Revisión sustraccion DRMI
07:08
Separar
Chat
Gente
Participar
Reaccionar
Vista
Notas
Aplicaciones
Más
Cámara
Micro
Compartir
Salir
Natalia Rodriguez Santos
Elkin Mauricio Pedraza Sarmien...
Olga Lucia Nuñez Iz...
Participantes
Escribe un nombre
Compartir invitación
En esta reunión (3)
Silenciar a todos
Olga Lucia Nuñez Izquierdo
Elkin Mauricio Pedraza Sarmiento
Natalia Rodriguez Santos
Organizador
Menú
11002025E3010445.pdf
INFORME TECNICO...
Crear
Iniciar sesión
Todas las herramientas
Editar
Convertir
Firma electrónica
Buscar texto o herramientas
Compartir
Pregunta al Asistente de IA
Ahorrar tiempo con un resumen del documento
Ver resumen
Desde el componente de Hidrogeología se considera que la falta de certidumbre respecto a la información presentada no permite evaluar de manera integral la solicitud, por lo tanto, el usuario debe:
Aclarar de donde piensa obtener el agua necesaria para el proceso de clasificación del material.
La prueba de bombeo debe ser acompañada por un profesional de Corporación. Por tanto, se deberá realizar el ensayo de bombeo requerido y este debe realizarse bajo el acompañamiento de la autoridad ambiental, tal como establece los artículos 2.2.3.2.16.11 y 2

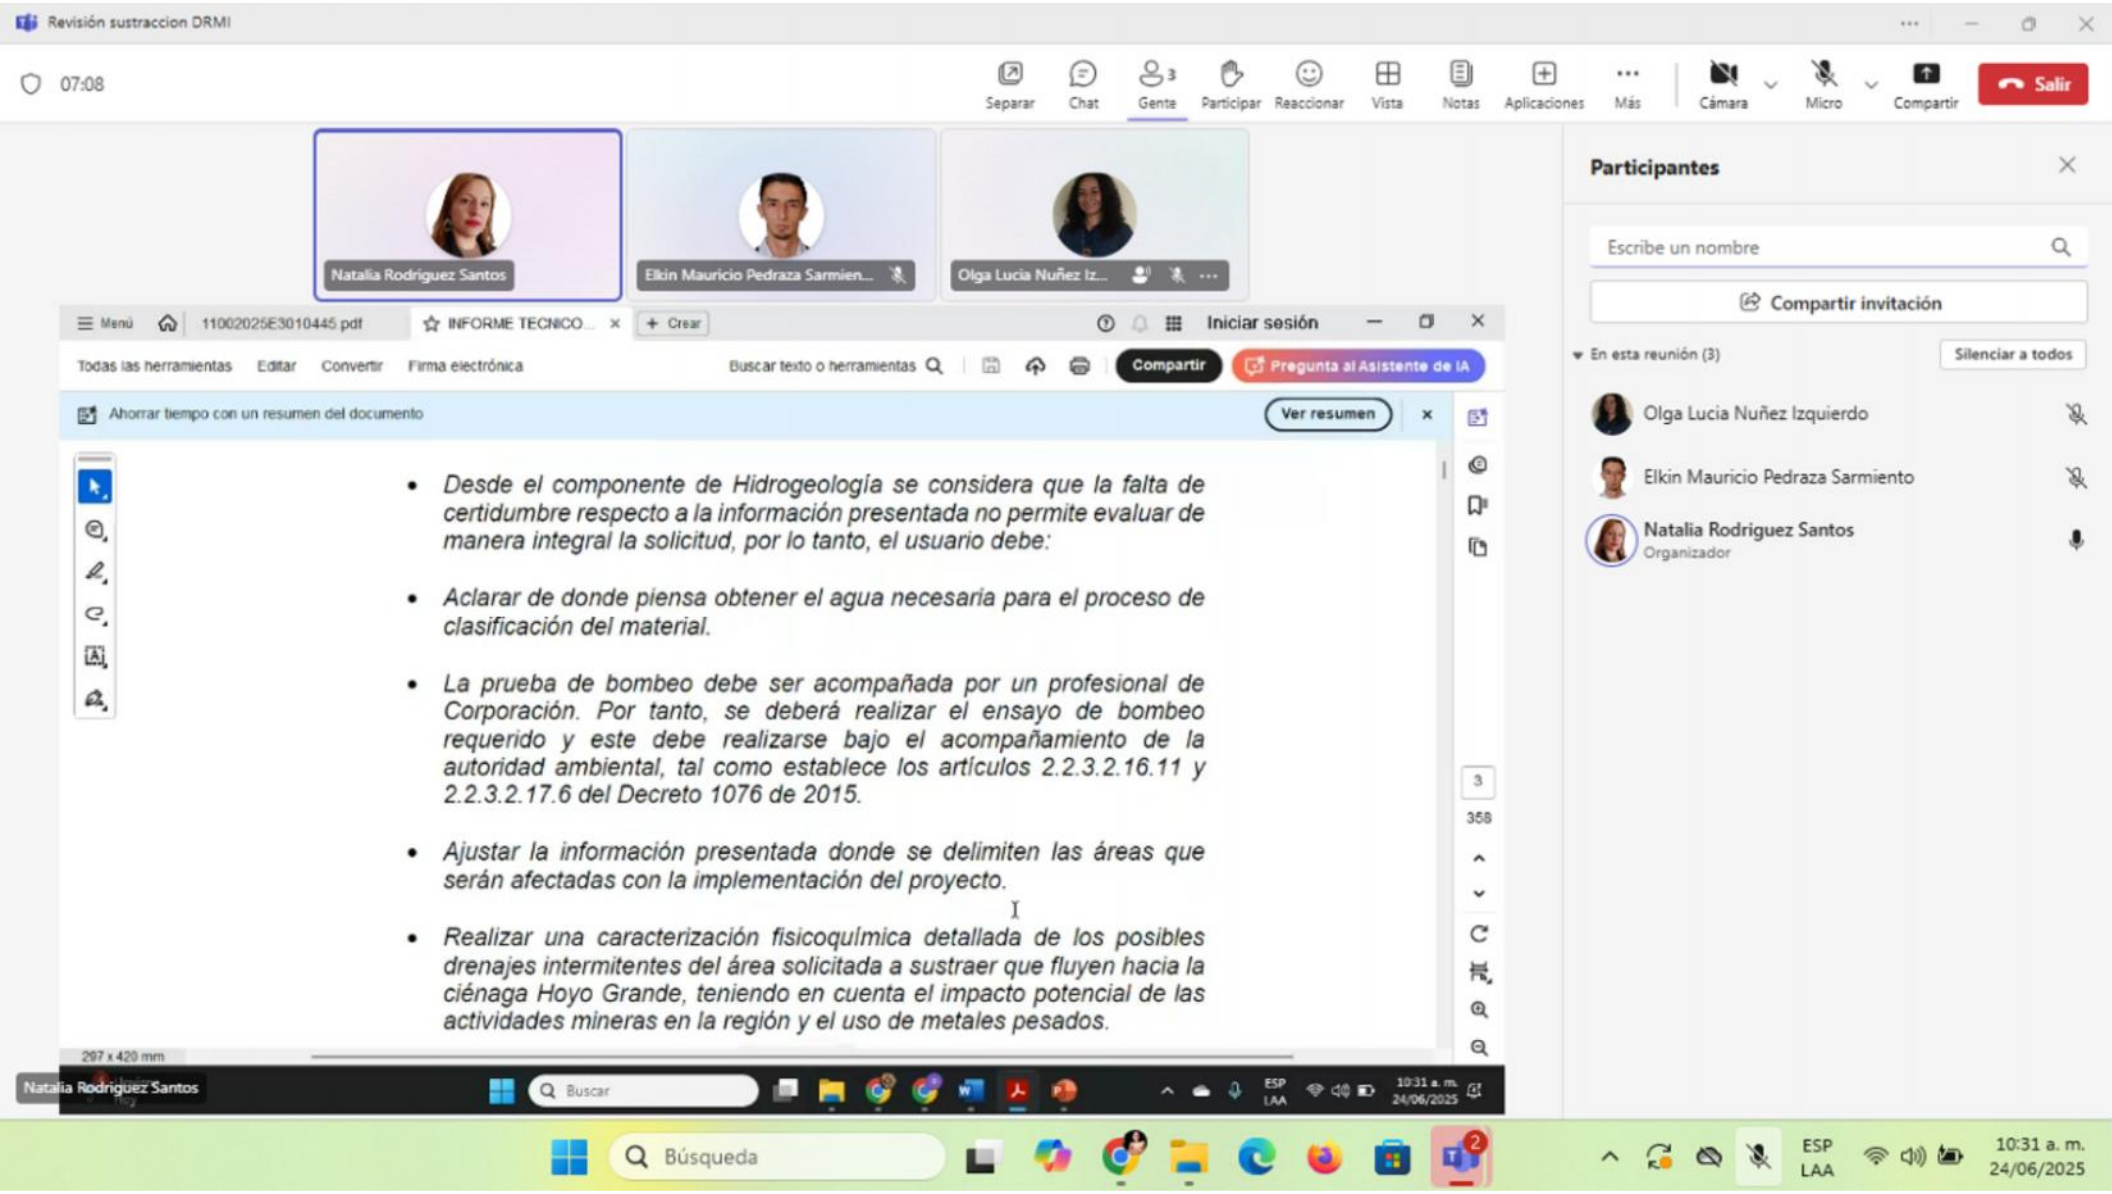
Ajustar la información presentada donde se delimiten las áreas que serán afectadas con la implementación del proyecto.
Realizar una caracterización fisicoquímica detallada de los posibles drenajes intermitentes del área solicitada a sustraer que fluyen hacia la ciénaga Hoyo Grande, teniendo en cuenta el impacto potencial de las actividades mineras en la región y el uso de metales pesados.
297 x 420 mm
Natalia Rodriguez Santos
Buscar
ESP
LAA
